ШТЫРИ НАПРАВЛЯЮЩИЕ ДЛЯ МОДЕЛЬНЫХ ПЛИТ

ГОСТ
20123—74Взамен
МН 1328—60

**Изменение № 1 ГОСТ 20123—74 Штыри направляющие для модельных плит.
Конструкция и размеры**

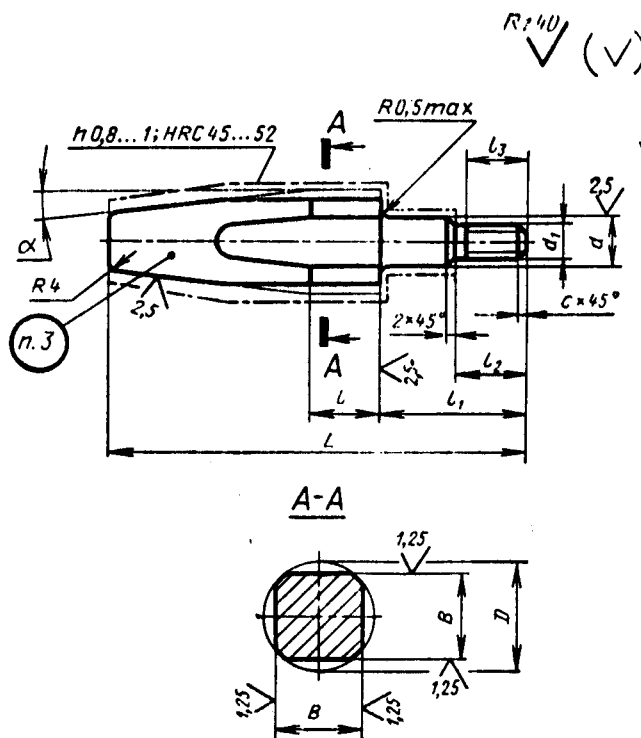
Пункт 1. Заменить обозначения: $Ш_3$ на d9; C_3 на h8;
таблица. Заменить наименование графы: «Теоретическая масса, кг» на «Мас-
са, кг, не более».
